Öffentliches Schreiben von Frau Dipl.-Ing. Christine Meier vom 18.08.2014 zum Thema

Erhalt von Bäumen in der Zollstraße im Rahmen der geplanten Hochwasserschutzmaßnahmen – mit Lageplan und Angaben zu allen Bäumen

Ich habe mir erlaubt einen Lageplan zu erstellen (siehe Anlage auf letzter Seite dieses Dokuments).

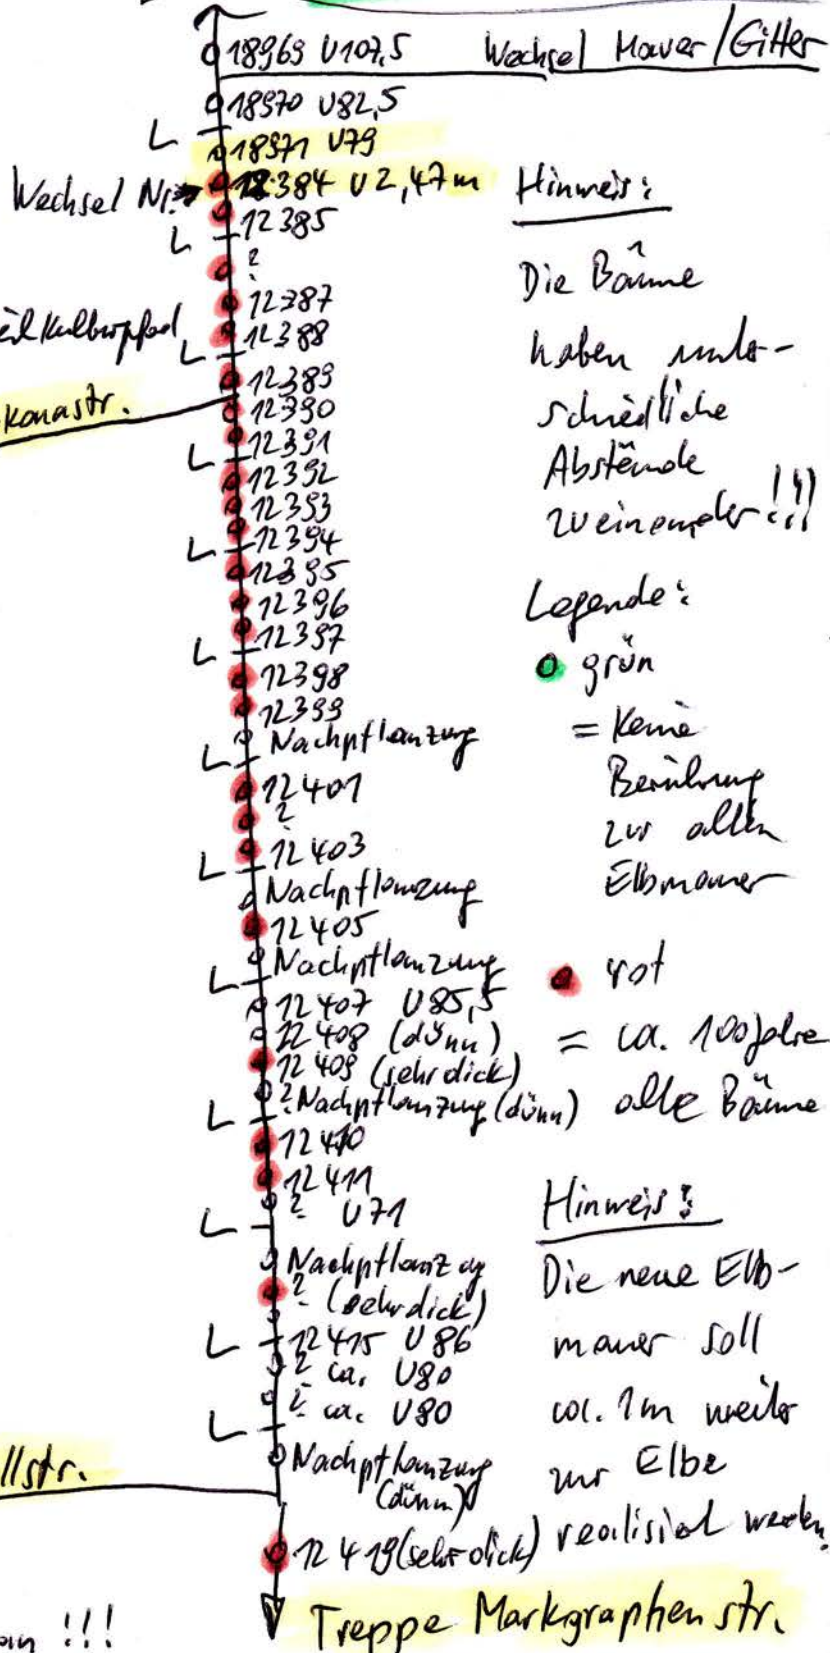
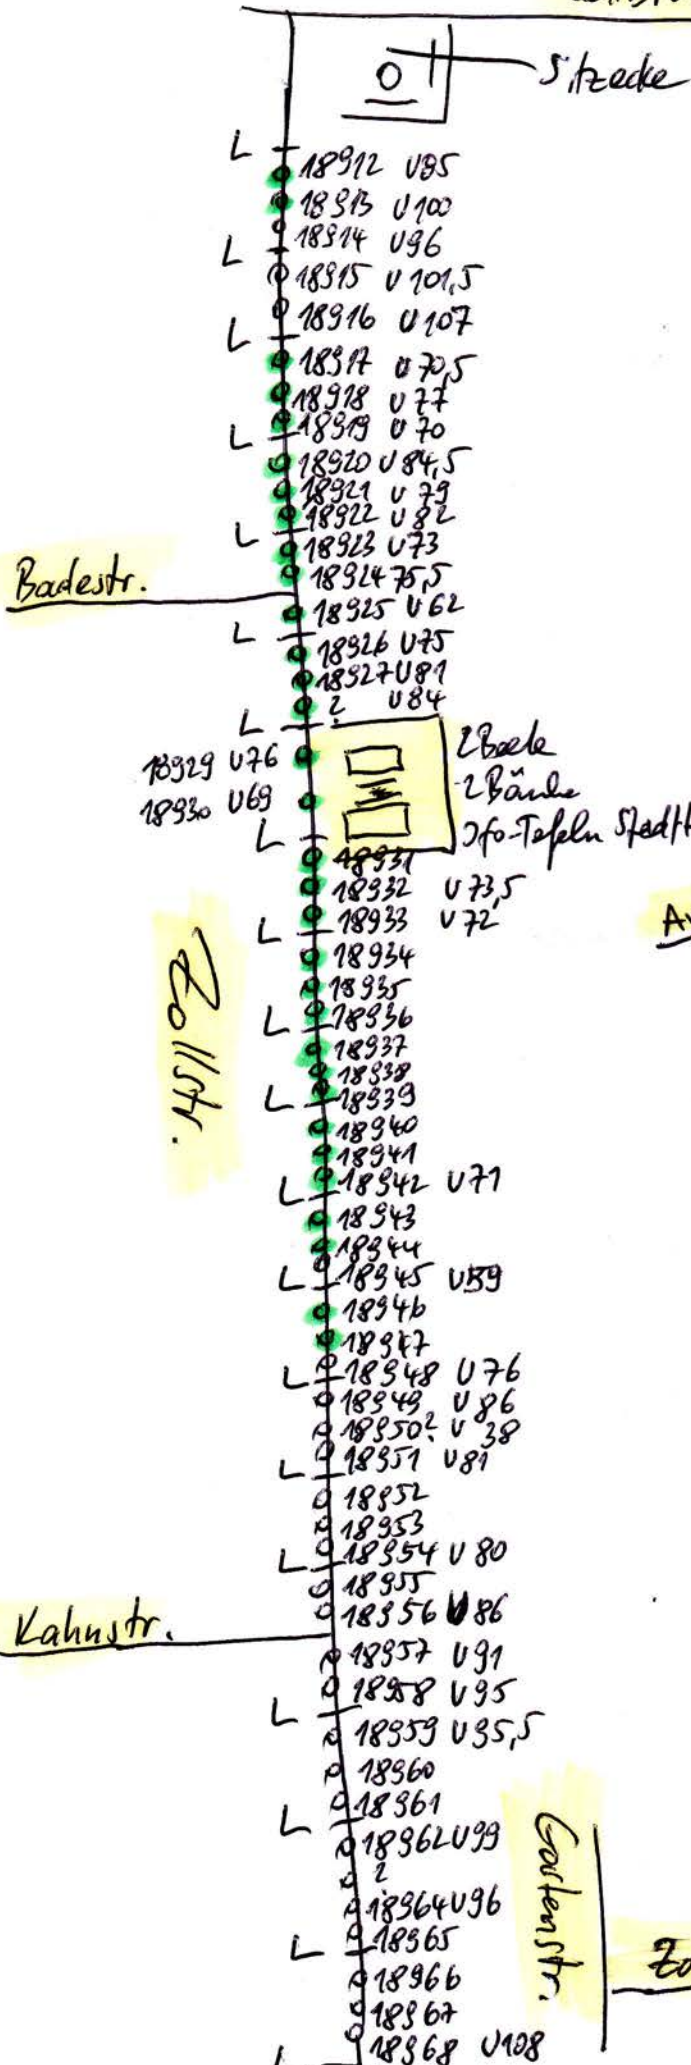
1. Daraus geht eindeutig hervor, dass beginnend an der Zollbrücke ein großer Teil der Bäume seine Kronen nicht bis zur bereits bestehenden Elbmauer entwickelt hat! Das heißt, dass deren Wurzeln bei Bauarbeiten zur Elbmauer nicht beschädigt werden können, weil es dort keine Wurzeln dieser Bäume geben wird, zumal die neue Elbmauer ca. 1m in Richtung Zollelbe /Stromelbe gebaut werden soll.

2. Es geht weiterhin daraus hervor, dass ein großer Teil der Bäume einen Umfang von ca. 60-80 cm besitzt.

3. Genau 25 Bäume haben einen Umfang ca. 2,40 m und sind ca. 110 Jahre alt (analog der Baumprotokolle des Stadtgarten- und Friedhofsbetriebes der Landeshauptstadt Magdeburg für die bereits gefällten und nachgepflanzten Bäume in diesem Bereich (nördliche Zollstr.).

4. Die beiden Bäume im Bereich "Balkon" (Aufenthaltsbereich und Stadtteilkulturpfad, diese beiden Projekte wurden aus Mitteln der Gemeinwesenarbeit und des Kulturbüros der Landeshauptstadt Magdeburg finanziert und von der Interessengemeinschaft "Elbinsel Werder" realisiert.) werden theoretisch in überhaupt keiner Weise bei den Bauarbeiten im Wurzelbereich beschädigt werden. Eine Fällung dieser Bäume wäre also absurd.

5. Der Abstand der Bäume ist sehr unterschiedlich. Bei Entfernung der Lampen zur Baumaßnahme entstehen Abstände zwischen den entsprechenden Bäumen von ca. 10 m, die eine gewisse Baufreiheit ermöglichen!!!

Es ist also nicht erstrebenswert einfach zu sagen "Jeder 2. oder 3. Baum soll geschützt und erhalten werden". Es ist wichtig genau zu schauen wie der aktuelle Zustand jedes einzelnen Baumes ist und dann zu entscheiden, ob wirklich eine Fällung nicht zu vermeiden ist (Ein Blick auf den Lageplan gibt mehr Aufschluss!!!).
